**CONSORZIO DI BONIFICA DELLA
BARAGGIA BIELLESE E VERCELLESE**

**RIFACIMENTO INVASO SUL TORRENTE SESSERA IN SOSTITUZIONE
DELL'ESISTENTE PER IL SUPERAMENTO DELLE CRISI
IDRICHE RICORRENTI, IL MIGLIORAMENTO DELL'EFFICIENZA IDRICA
DEGLI INVASI ESISTENTI SUI TORRENTI RAVASANELLA ED OSTOLA,
LA VALORIZZAZIONE AMBIENTALE DEL COMPRENSORIO**

**FASCICOLO F 15
IMPATTO PAESAGGISTICO**

1. INTEGRAZIONI PROGETTUALI RICHIESTE DAL MINISTERO DELL'AMBIENTE E DELLA TUTELA DEL TERRITORIO E DEL MARE - DIREZIONE GENERALE PER LE VALUTAZIONI AMBIENTALI CON NOTA PROT. N. 24767 DEL 30/09/2011

- **casa di guardia** situata in Comune di Trivero si compone di un edificio principale in progetto e uno secondario già esistente che viene recuperato.

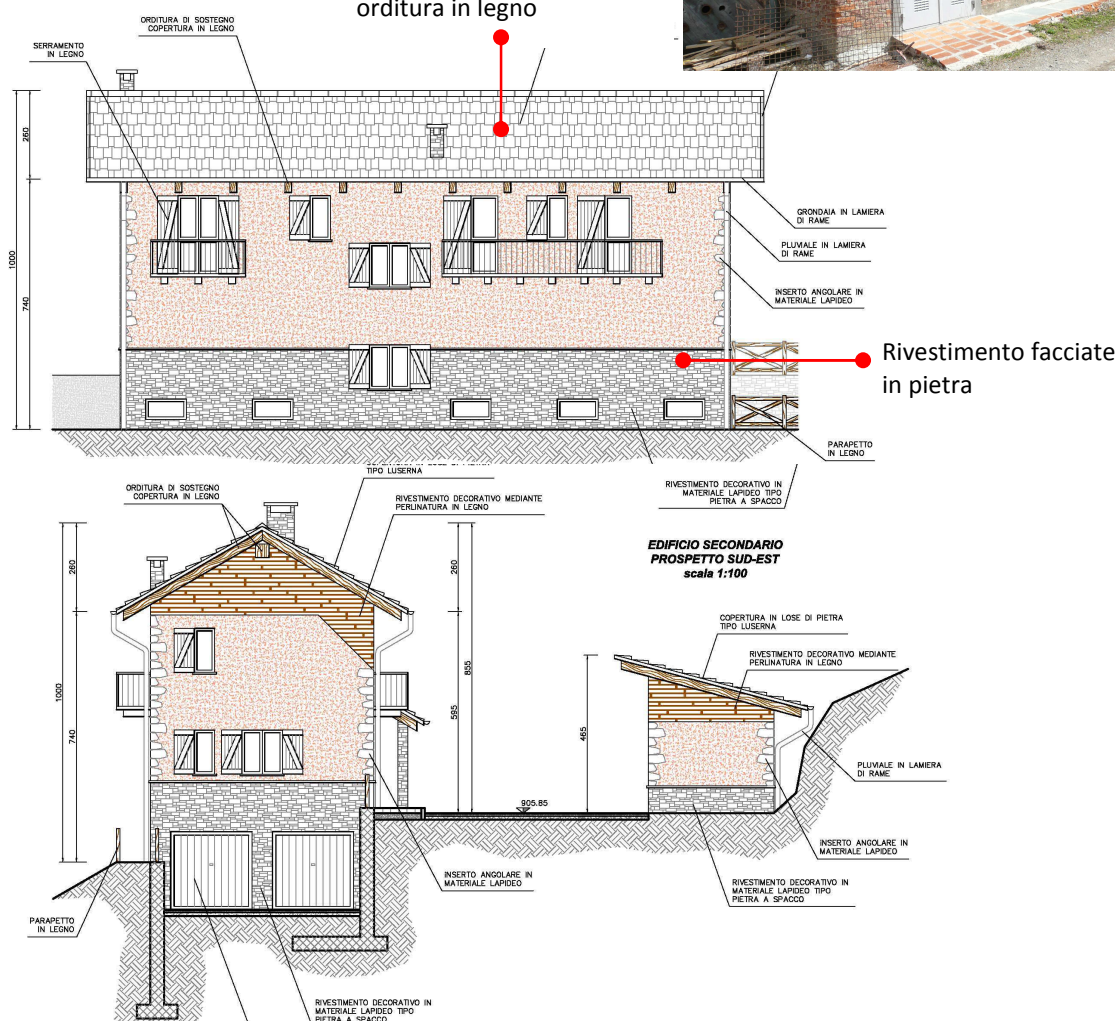
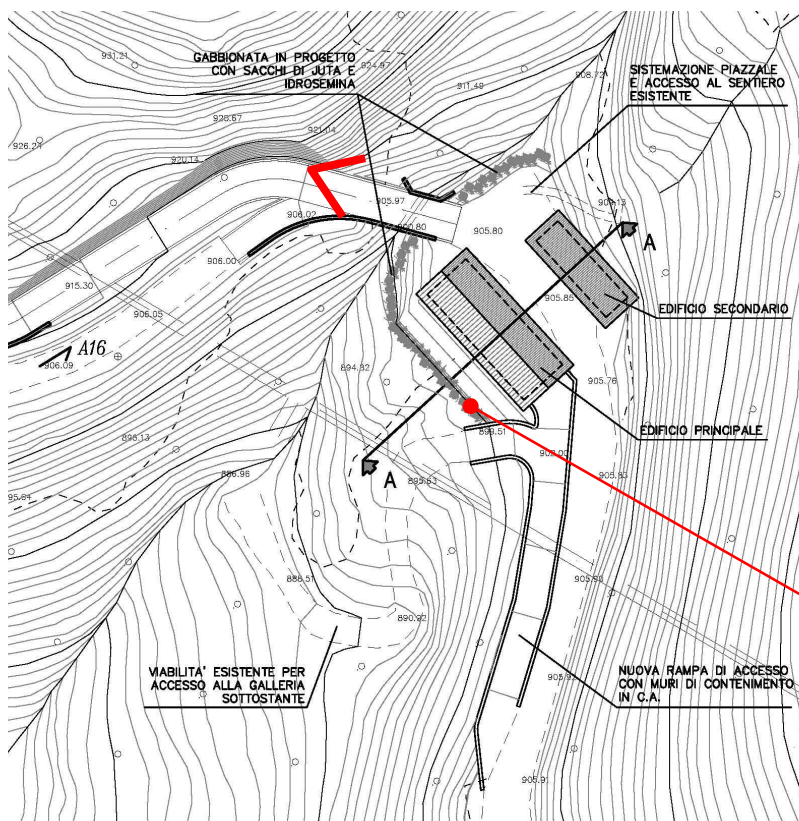
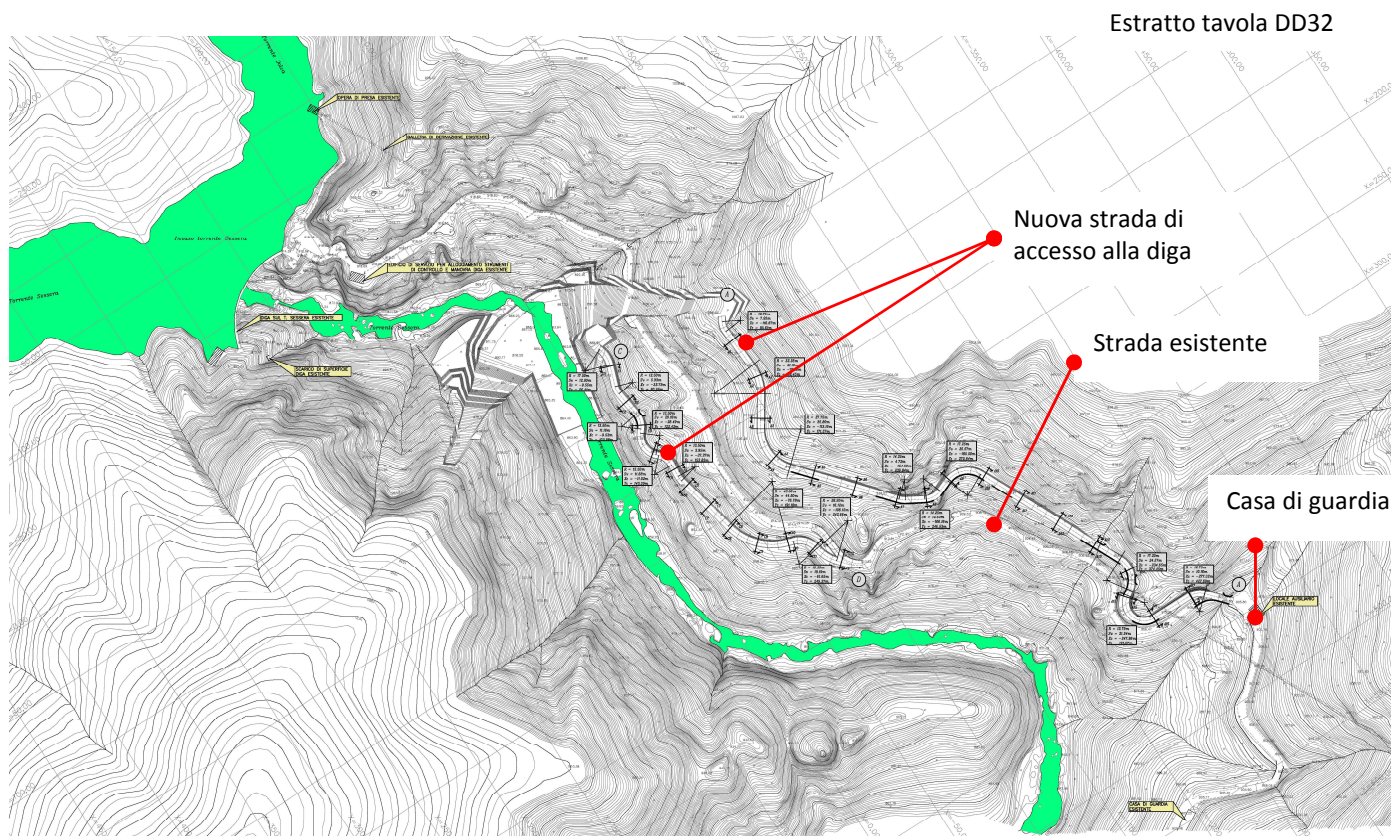
2. al fine di colmare le lacune di una progettazione ancora embrionale e per alcuni aspetti sommaria, si richiedono approfondimenti progettuali di tutti i manufatti architettonici di nuova costruzione, ristrutturazione, addizione con dettaglio delle scelte progettuali rispetto ai riferimenti tipologico-formali territoriali, ai materiali utilizzati e ad eventuali opere di mitigazione compensazione relative a ciascun intervento al fine di comprendere l'identità di ogni opera d'arte rispetto al contesto ambientale e urbanistico in cui andrà ad insistere;

3. in riferimento al punto 2 sopraindicato è necessario che a ciascun manufatto di nuova costruzione, ristrutturazione, addizione sia oggetto di fotosimulazione, a diverse scale, e rispetto alle molteplici prospettive e punti di vista possibili, con indicazione delle tipologie costruttive a cui ci si è ispirati e modello tipologici territoriali di riferimento;

In relazione alle scelte tipologico-formali e ai materiali utilizzati come si vede nella tavola DD44, di cui si riporta uno stralcio, le scelte tipologiche sono strettamente dipese dalla connotazione

architettonica locale anche in funzione dell'edificio esistente:

copertura a due falde in lose di pietra con orditura in legno, davanzali e soglie in lastre di pietra, lattoneria in rame, serramenti e scuri in legno, rivestimento delle facciate mediante perlinatura in legno (su tipologia dell'edificio esistente) e pietra a spacco, inserti angolari in materiale lapideo. Le geometrie dell'edificio compresa l'inclinazione delle falde e le

L'area di esbosco definitivo risulta pari a 400 mq.

2. **difese spondali** di consolidamento sponde T. Sessera (per la localizzazione planimetrica si rimanda alle tavole DC 38, DC39, DC41, DC42, DC43);
3. **difese spondali** di consolidamento sponde T. Giara, (per la localizzazione planimetrica si rimanda alle tavole DC44 e DC 46).

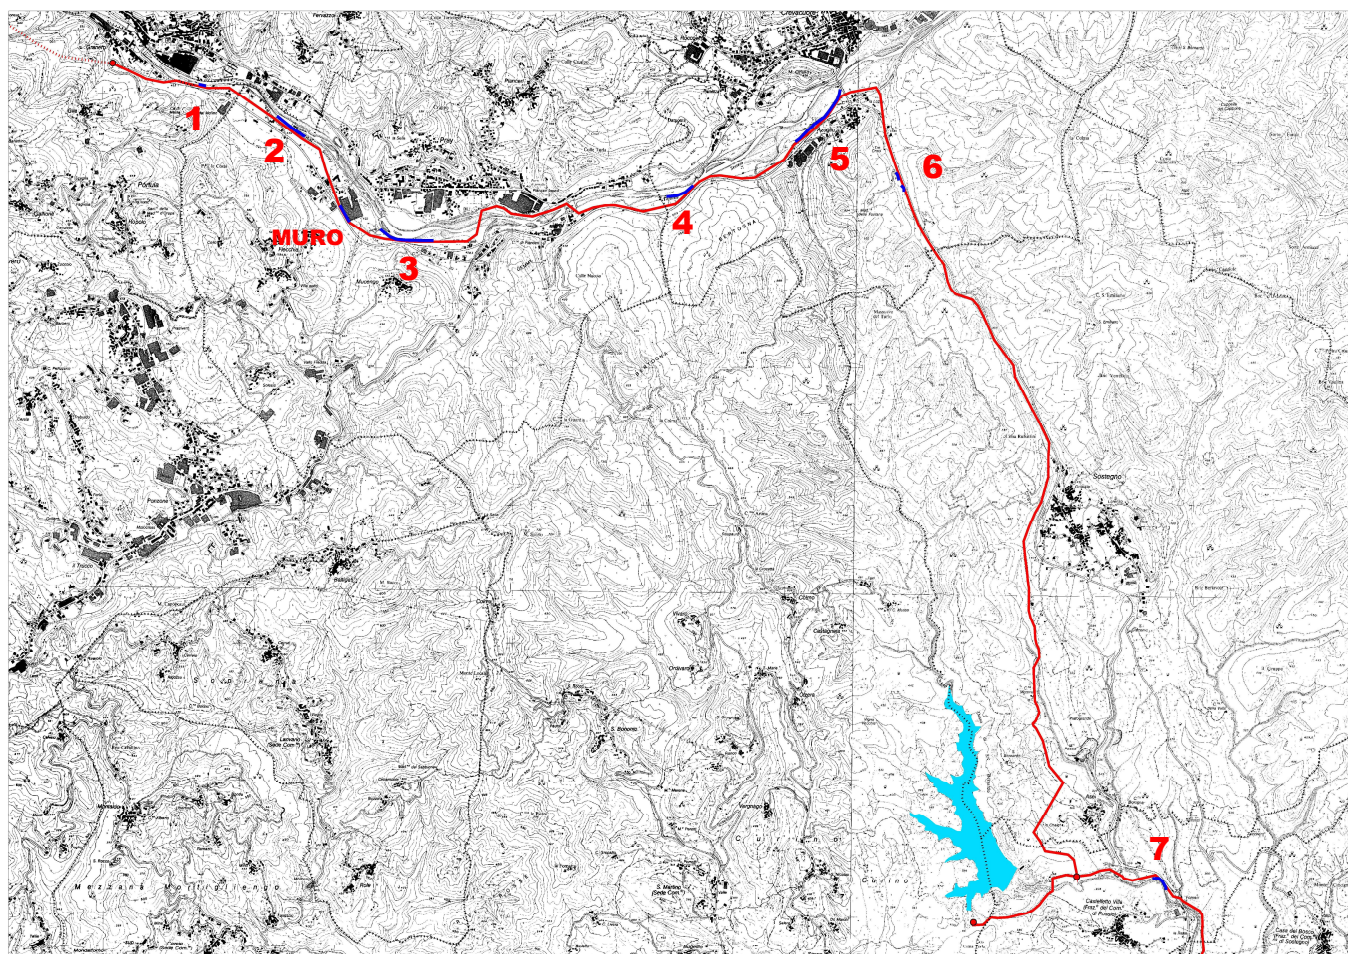
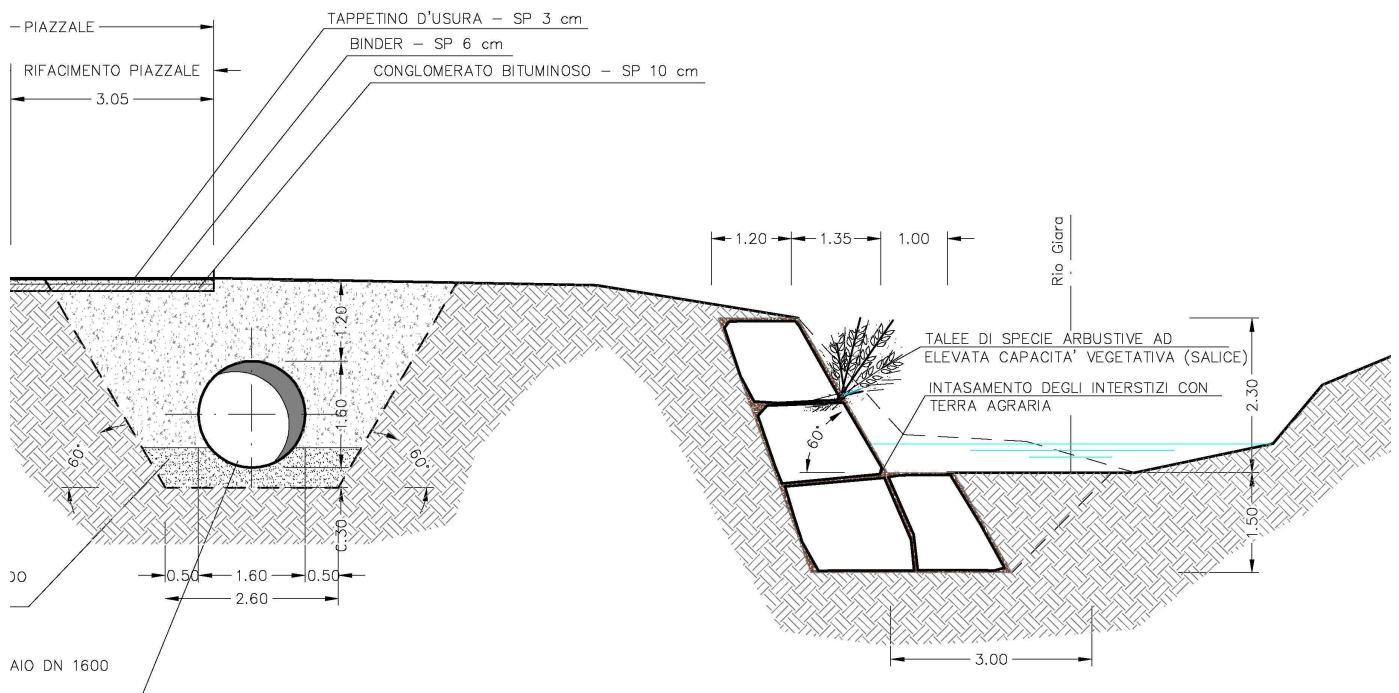
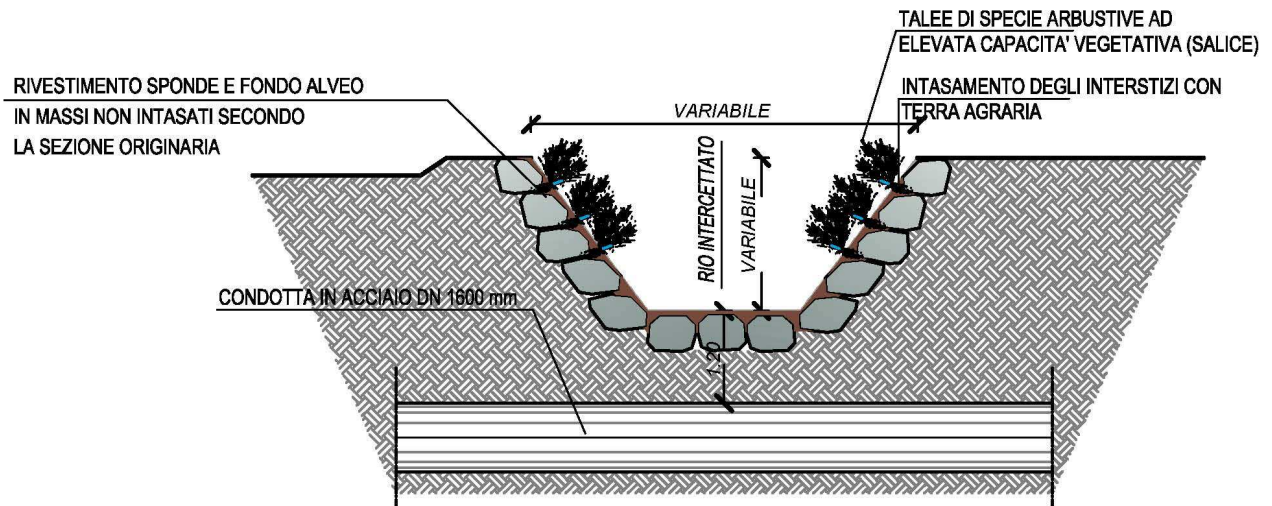
6. si richiede poi di analizzare possibili alternative al tracciato in progetto per il passaggio della condotta rispetto alle opere di difesa spondale e imbottimento necessarie alla protezione della stessa in quanto tali interventi si configurano come un forte irrigidimento del corso del Sessera ed una trasformazione paesaggistica permanente e di grande impatto;

7. si richiede ancora di precisare circostanzialmente le opere di mitigazione e compensazione utili a ridurre l'impatto paesaggistico delle nuove opere in relazione a:

Le opere di consolidamento delle sponde del T.Sessera e del T.Giara sono costituite da difese spondali in massi, la scelta progettuale è dipesa dal fatto che tale tipologia si ritrova in più punti limitrofi. Le difese ricadono nei Comuni di Portula (1), Pray (2-3), Crevacuore (4-5-6) e Roasio (7) come illustrato di seguito.

La mitigazione delle difese consiste nell'intasamento dei massi mediante terreno vegetale e l'inserimento tra i massi di talee di salice al fine di realizzare un rinverdimento delle stesse come nelle immagini riportate.
